Rapport de l'Inspection des installations classées

Visite d'inspection du 15/09/2025

MB92 LA CIOTAT

Références : D-2025-0639
Code AIOT : 0006412907

N°2 : Implantation, aménagement

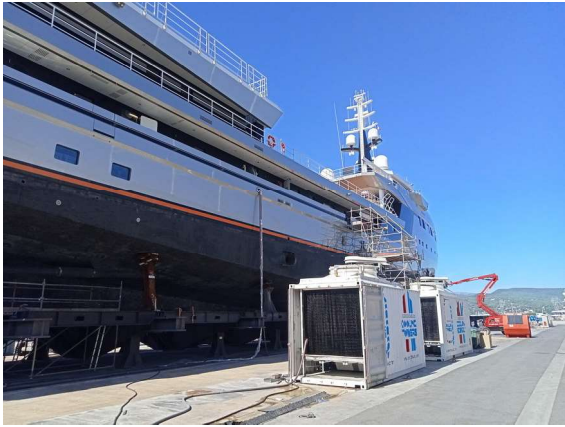
b) L'installation est implantée à une distance minimale de 8 mètres de toute ouverture sur un local occupé.
<p>Constats :</p> <p>Chaque TAR est implantée en fonction de la localisation des vannes de connexion du bateau et des travaux prévus. L'objectif est alors de limiter la distance entre le bateau et la TAR afin de limiter la perte de refroidissement. L'exploitant a précisé que les tours échafaudées pour accéder au pont des bateaux étaient construites à une distance minimale de 4 m des TAR.</p> <p>Les 2 TAR en fonctionnement ont été visitées par l'inspection. Il a alors été constaté que du personnel est susceptible de passer à proximité immédiate des TAR. Aussi les ponts et coursives, et les tours d'accès des bateaux sont localisés à une distance proche des 8 m (cette distance n'a pas pu être formellement vérifiée sur site).</p> <p>En fonction de la position du bateau, il ne peut être exclu que des rejets d'air de la TAR soient réalisés à proximité d'ouvrants.</p> <p>La prescription n'est ainsi pas respectée dans ces conditions.</p> <p>Suite à la visite, l'exploitant a précisé ce qui suit par courriel en date du 19/09/2025 : « Comme mesure immédiate, afin de limiter le risque d'exposition pour les équipages et le personnel circulant et intervenant à proximité de la tour de refroidissement, une barrière physique sera installée autour de chaque tour. Un panneau, apposé de manière visible, signalera l'obligation du port des EPI, masques notamment, et informera des circonstances d'exposition aux légionelles et de l'importance de consulter rapidement un médecin en cas de signes évocateurs de la maladie. Ces mesures sont déjà en cours de finalisation sur les tours en activité.</p> <p>Lorsque la configuration du navire ne permet pas de maintenir une distance de 8 mètres entre la tour évaporative et l'échafaudage d'accès au navire, le coté exposé de l'échafaudage sera protégé par l'installation d'une bâche thermoformée ne laissant aucune ouverture vers la tour.</p> <p>Nous allons également procéder à une mise à jour de l'AMR qui permettra d'identifier d'éventuelles mesures ultérieures à prendre."</p>

<p>Demande à formuler à l'exploitant à la suite du constat :</p> <p>Il est demandé à l'exploitant de transmettre tout élément permettant de justifier de la mise en place des mesures évoquées dans le courriel du 19/09/2025 sous 1 mois.</p> <p>Ce point pourra faire l'objet d'un contrôle lors d'une prochaine inspection.</p>
Type de suites proposées : Avec suites
Proposition de suites : Demande d'action corrective
Proposition de délais : 1 mois
